<h1 style="text-align: center;">INFORME INYECCIÓN / CALIDAD</h1>				Molde nuevo : <input type="checkbox"/>
					Modificación: <input type="checkbox"/>
					Comparativa: <input type="checkbox"/>
Departamentos Implicados:	Inyección <input type="checkbox"/>	Calidad <input type="checkbox"/>	Sala C <input type="checkbox"/>	Almacén <input type="checkbox"/>	Otro <input type="checkbox"/>

Referencia: tarro juvena 1772-1773-1774

Denominación: T-67 Conjunto Tarro Juvena

Tarro/Tapa rechupado en inyección, puntós de inyección faltos de material.

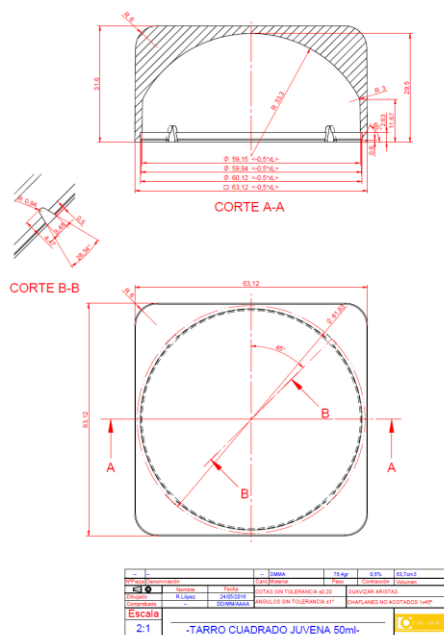
En la placa intermedia se mecanizan unas ventanas de ventilación y visualización pues antes estaba cerrada.

Rectificamos grupo pues estaba holgado 0.25 lo cual podía haber sido la causa de fuga de material en el bloque.

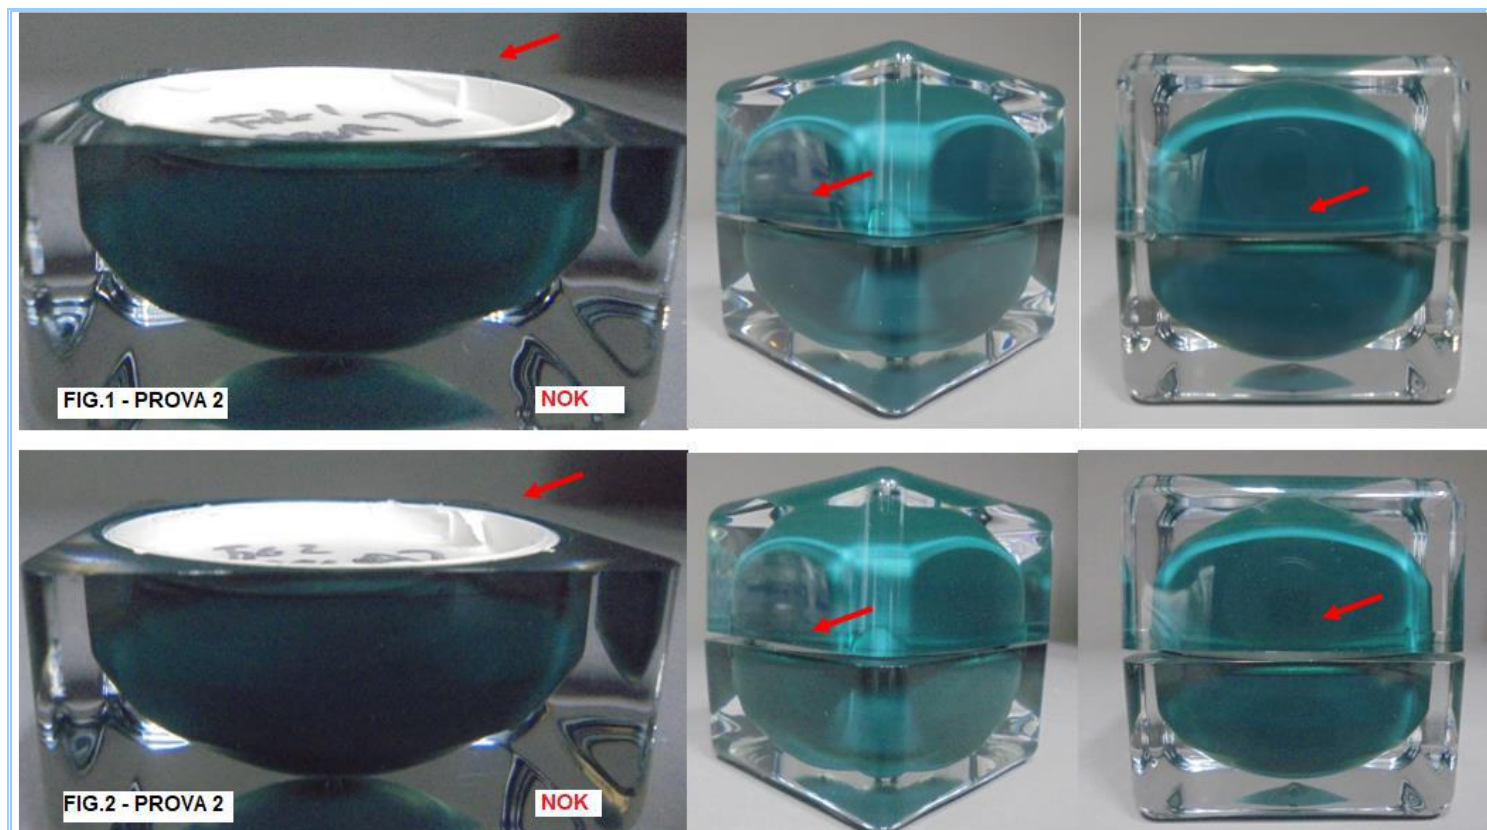
Después de esta última reparación donde han funcionado 3 de 4 cavidades una de ellas con roces en la superficie y que fue anulada. Fig DB

Hemos tenido problemas continuos de rechupados, chispeados y gases encuentro de coladas muy marcado, como se puede comprobar visualmente los tarros han quedado rechupados, variando su profundidad de 28.7/28.9 a **28,3** esto nos provoca una problemática de montaje sobre todo cuando inyectamos en SMMA. Donde la profundidad está promediando 28,75.

En estas condiciones los interiores de la tapa no quedan bien montados llegando a romper las tapas y hace que en montaje la luz entre tarro y tapa sea superior e incluso quede torcida.

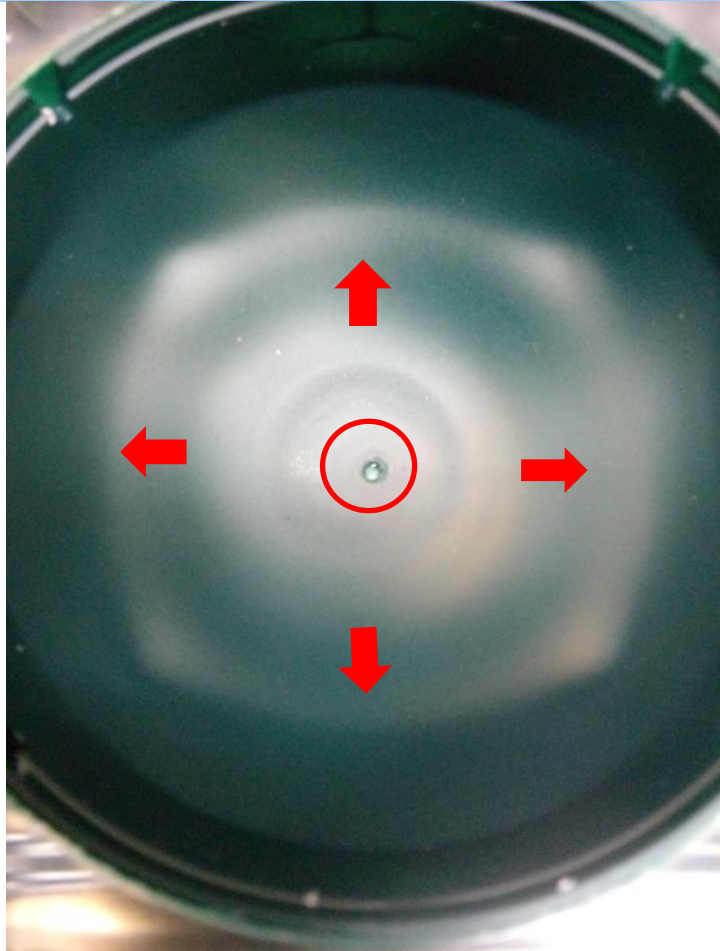
El montaje del cubilete ha sido menos problemático a la hora de profundidad pero rompe los tarros al montarlos.(problemática explicada a Manuel y Balta en la reunión del pasado 21/05/2021

El interior en caso de deformación toca sobre más superficie llegando a la zona de más grueso de la tapa no permitiendo que se expanda. (no queda cámara de aire)

En el caso del cubilete si llegara a tocar la superficie es menor y puede absorber el espacio el efecto muelle sin desmontarlo.

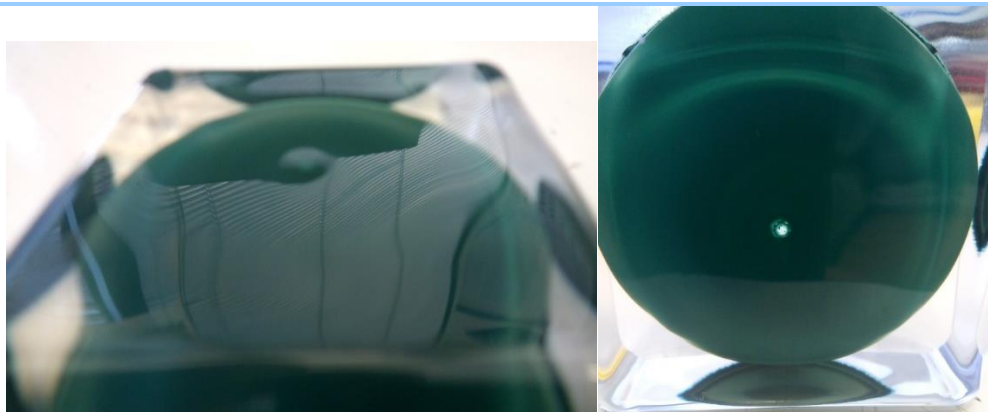
El problema que observamos es que la diferencia de grosor en las paredes en SMMA nos comporta más rechupes que cuando lo inyectamos en PMMA (en todas las piezas) si además vamos con unos espacios tan ajustados corremos el peligro que nos ocurra esto.

En esta ocasión las piezas están quedando más rechupadas. Nos preguntamos si la última reparación ha podido influir en que la refrigeración no se comporte igual?

Otra cosa es que los puntos de inyección después de la reparación quedan “vacíos” y rechupados y al decorarlos la pintura no entra bien en ellos viéndose la luz. Nos comentan los mecánicos que es una cuestión de colocación de las punteras y de la temperatura y que el material se queda enganchado (efecto ventosa)

- Revisar parámetros de inyección. Realizaremos varios ajustes para comprobar comportamientos. Se ha cambiado de máquina y se ha estado controlando la producción los problemas del molde y su comportamiento en producción ha sido comentados por los inyectadores a Taller Cornella. Se ha conseguido una producción estable pero al límite de medidas.

- Revisar la efectividad de la reparación. Se propone un estudio de la refrigeración y ajuste de algún elemento. Reparación de marcas en la cavidad cerrada.

- Revisar el diseño del tarro-tapa, cubilete e interior (montajes, medidas) para evitar que estemos tan ajustados.
- Hacer que las formas de cubilete e interior sean iguales en sus radios de esfera.
